Mediante la presente se envía documentación que contiene Informe Técnico DRCC-II-0-230-2019, de Inspección y Evaluación del Estudio de Impacto Ambiental Categoría II, del proyecto denominado **“REACTIVACIÓN DE OPERACIONES DE CRÍA DE CAMARONES,”** localizado en el Sector de El Guineo – Los Azules, en el corregimiento y distrito de Antón, provincia de Coclé; cuyo promotor es **ACUICOLA ANTÓN, S.A.**

**INFORME TÉCNICO DE INSPECCIÓN Y EVALUACIÓN DE ESTUDIO DE
IMPACTO AMBIENTAL (EsIA)**

DRCC-IIo-230-2019

Proyecto:	REACTIVACIÓN DE OPERACIONES DE CRÍA DE CAMARONES
Promotor:	ACUICOLA ANTÓN, S.A.
Categoría:	II
Consultores ambientales:	DIGNO MANUEL ESPINOSA (IAR-037-98) y ANA LORENA VEGA (IRC-013-07).
Localización del proyecto:	PROVINCIA DE COCLE, DISTRITO Y CORREGIMIENTO DE ANTON, SECTOR EL GUINEO-LOS AZULES.
Fecha de inspección:	14 de agosto de 2019
Fecha de informe:	23 de agosto de 2019
Participantes:	<ul style="list-style-type: none"> • José Pablo Castillo – Por parte de los consultores ambientales del proyecto • Fernando Guardia - Equipo técnico de apoyo por parte de los consultores ambientales del proyecto • Iván Jaén – Gerente del proyecto • Orlando Segundo – ARAP Nivel Central • R

Fig. 16. Vista en google Earth, con referencia de las coordenadas del polígono en trámite de concesión (polígono rosado), comparadas con el polígono de la reforestación (polígono celeste) que deben implementar, ambos se ubican dentro de la tina 1 del proyecto.

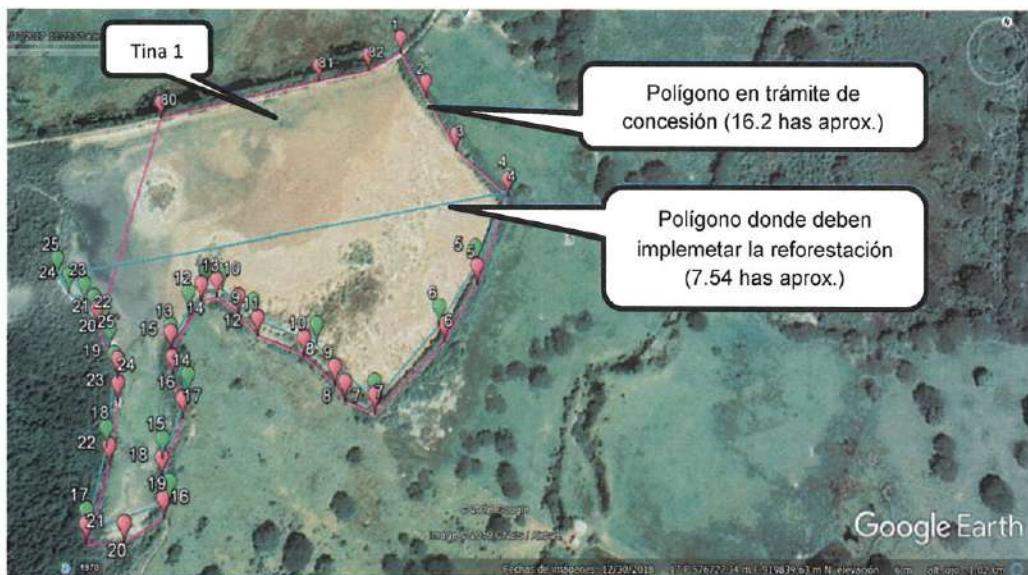
- e. En la observación 1 el informe técnico SCMCC-IIO-001-2019, hace referencia al área de 7.67 has que debe ser reforestada de acuerdo a compromisos de

cumplimiento con la fiscalía, señalando que el estudio en evaluación debe exceptuar esta superficie de la superficie indicada para la tina 1.

- f. De acuerdo al plano denominado Globos de Terreno Solicitud en Concesión a la Nación por la empresa ACUICOLA ANTÓN, S.A., el área solicitada de 16 Has + 564.23 m² se encuentra entre las coordenadas, del punto 1 al punto 25' y el punto 80, 81 y 82, correspondiente a la tina 1. Y el plan de reforestación que la empresa debe implementar, no fue tomado en cuenta al momento de ingresar los documentos en la plataforma denominada PREFASIA sin embargo de acuerdo a los antecedentes descritos en este informe se puede hacer referencia a la pág. 5 en la cual presentan la localización donde desarrollarán el proyecto de reforestación, ubicado en el polígono que conforman las coordenadas, de la número 4 a la 25 (las cuales fueron presentadas en la pág. 6). Por lo que es necesario que los tres polígonos de coordenadas (área de concesión en trámite, área del plan de reforestación y el área conformada por la tina 1) sean remitidas a la Dirección de Información Ambiental (DIAM) para su correspondiente verificación, con la finalidad de aclarar si la ubicación y la superficie indicada para el área de reforestación se encuentra contemplada dentro del área global de desarrollo del proyecto y/o dentro del área que apenas se encuentran en trámite para adquirir la concesión. Adicionalmente dentro del trámite de concesión deben aclarar si le informaron a la entidad correspondiente del plan de reforestación que deben implementar.
